Modifiche non sostanziali

Ragione sociale	S.E.B. Servizi Ecologici del Brembo S.r.l
Sede Legale e operativa	Via Fornasotto n. 31 Pontirolo Nuovo (BG)
Codice e attività IPPC	<p>5.1a) e b) -smaltimento o recupero di rifiuti pericolosi, con capacità di oltre 10 Mg al giorno, che comporti il ricorso ad una o più delle seguenti attività: trattamento biologico; trattamento fisico-chimico;</p> <p>5.3a) e b) smaltimento dei rifiuti non pericolosi, con capacità superiore a 50 Mg al giorno, che comporta il ricorso ad una o più delle seguenti attività ed escluse le attività di trattamento delle acque reflue urbane, disciplinate al paragrafo 1.1 dell'Allegato 5 alla Parte Terza: trattamento biologico; trattamento fisico-chimico;</p> <p>5.5 accumulo temporaneo di rifiuti pericolosi non contemplati al punto 5.4 prima di una delle attività elencate ai punti 5.1, 5.2, 5.4 e 5.6 con una capacità totale superiore a 50 Mg, eccetto il deposito temporaneo, prima della raccolta, nel luogo in cui sono generati i rifiuti.</p>

AIA	Decreto regionale n. 10092 del 17.09.2007 modificato dalla Regione con Decreto n. 8745 del 05.08.2008 e Decreto n. 15828 del 30.12.2008 e dalla Provincia di Bergamo con Determi

Configurazione precedentemente autorizzata

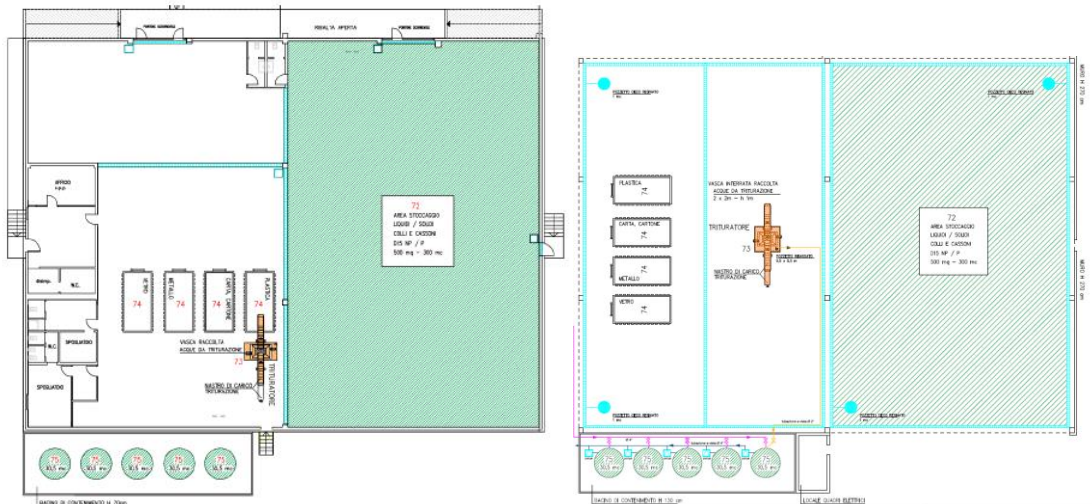
- eliminare i locali interni adibiti ad uso uffici e servizi igienici;
- demolire il vespaio e le rampe di accesso;
- demolire le tamponature laterali del capannone;
- realizzare canaline perimetrali aggiuntive per la raccolta di eventuali sversamenti;
- traslare la postazione del tritatore e della relativa vasca di rilancio impermeabilizzata;
- realizzare un locale per i quadri elettrici.

Nella figura seguente in giallo: demolizioni, eliminazioni e precedente posizione prevista per tritatore e vasca di rilancio; in rosso: nuove costruzioni e nuova posizione prevista per tritatore e vasca di rilancio.

Nuova configurazione prevista

Si riporta di seguito lo schema a blocchi dell'impianto di depurazione come aggiornato.

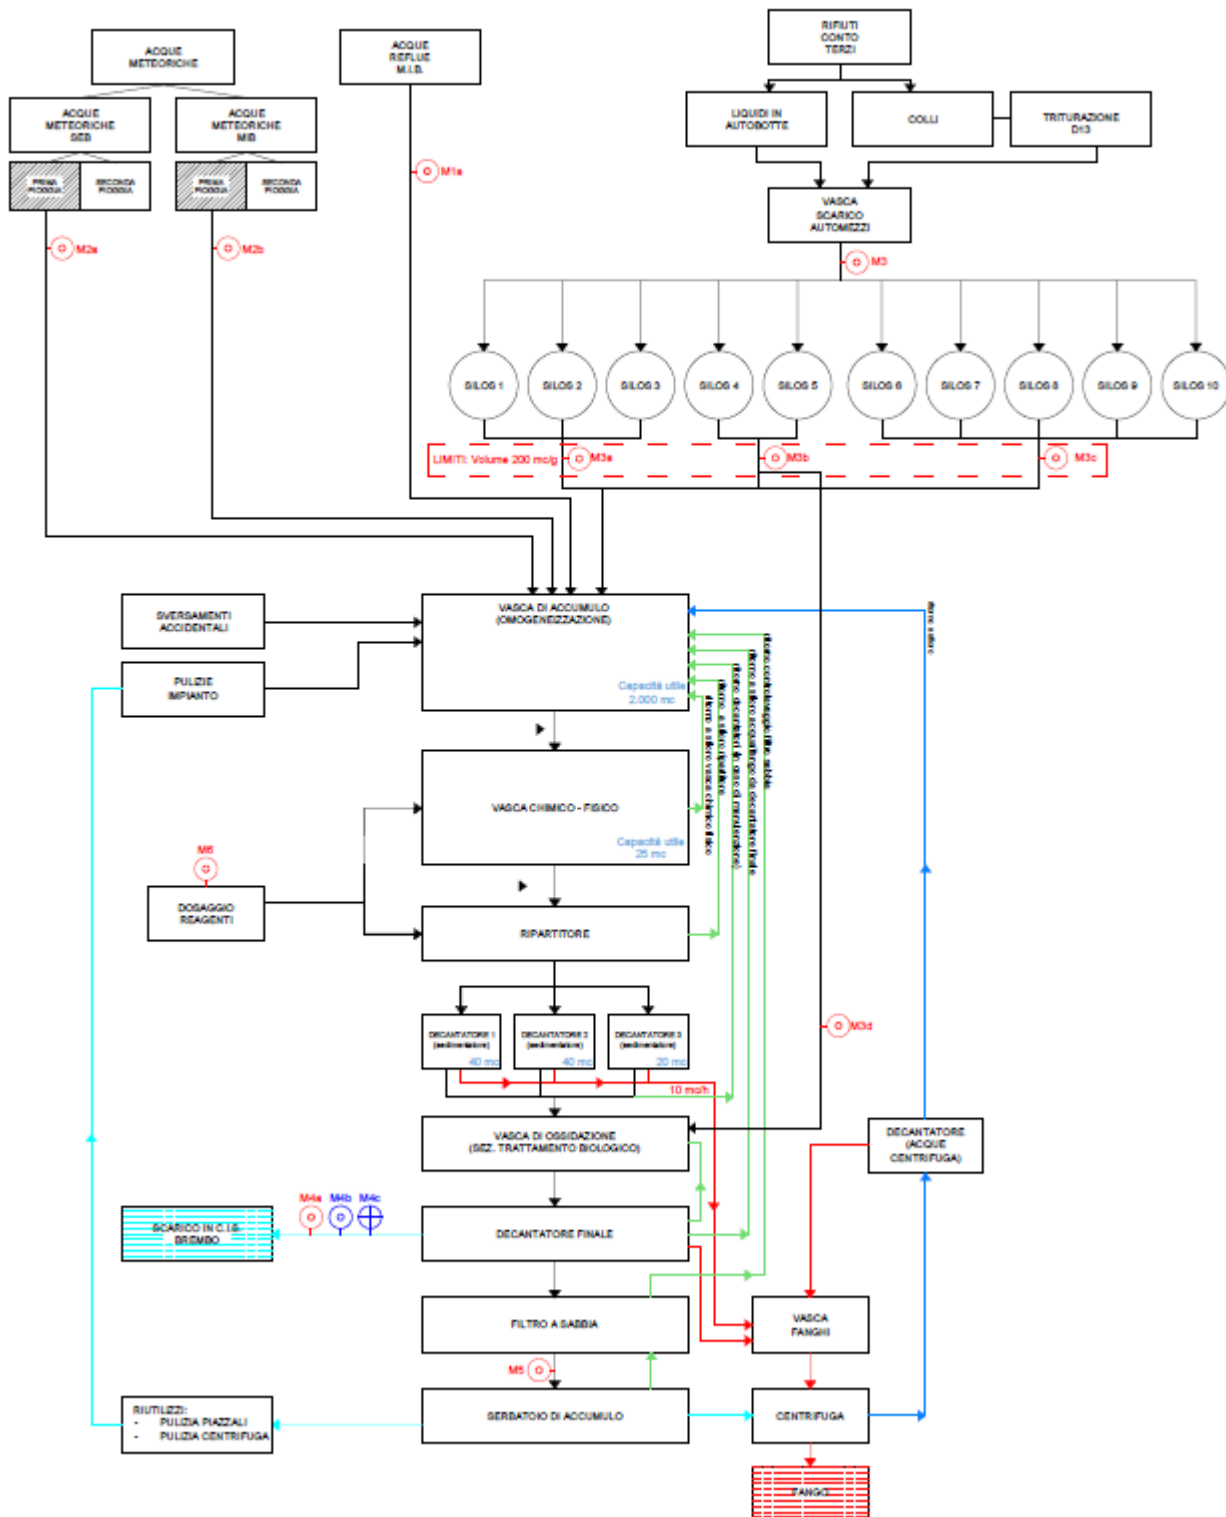
In data 20.04.2023 S.E.B. Servizi Ecologici del Brembo S.r.l. ha poi comunicato di avere installato, come richiesto da ARPA, un secondo misuratore di portata a valle dei serbatoi 4 e 5. Oltre al preesistente misuratore M3b, che rendiconta tutto il volume dei rifiuti in uscita dai serbatoi 4 e 5, quindi sia quelli inviati a trattamento chimico sia quelli inviati direttamente a trattamento biologico, vi è ora un secondo contatore, M3d, posizionato invece condotta dei rifiuti inviati al solo trattamento biologico. Il misuratore di portata M3a è stato sottoposto a manutenzione

Si riporta di seguito un estratto dello schema a blocchi del processo con evidenza dei sistemi di misura ed analisi previsti per la fase di ingresso di rifiuti e acque reflue per lo stato di progetto.

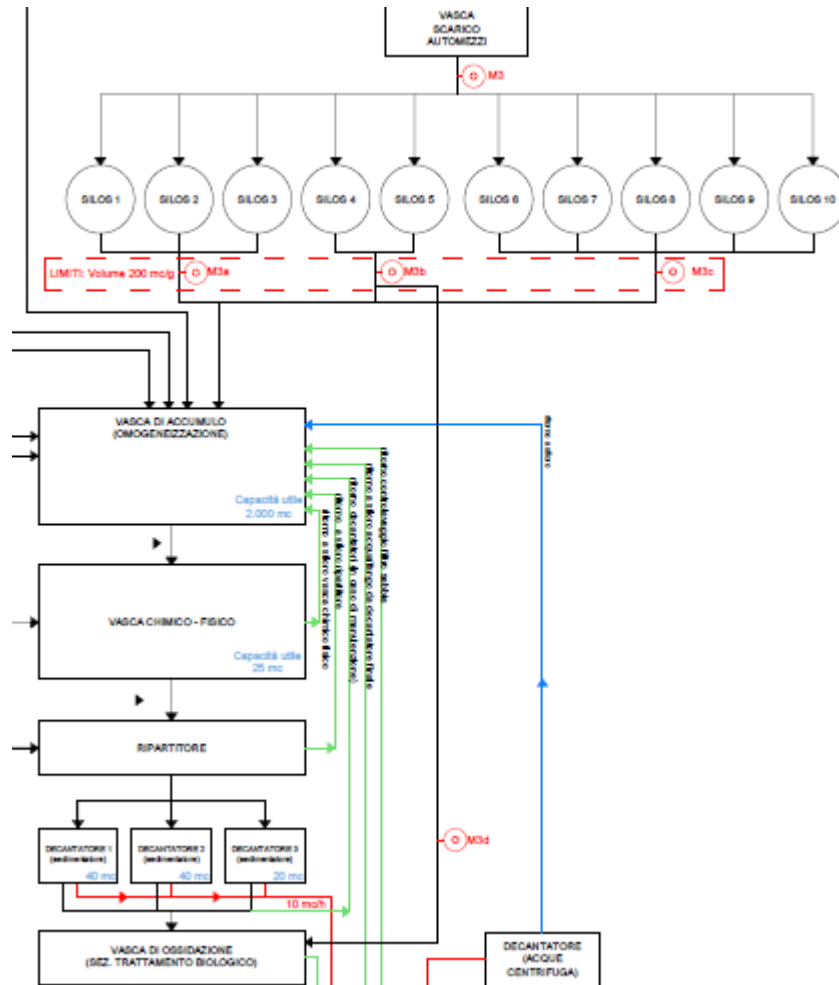
L'analisi relativamente all'applicazione della BAT 6 è sostituita dalla seguente, con l'indicazione del

misuratore di portata aggiuntivo installato:
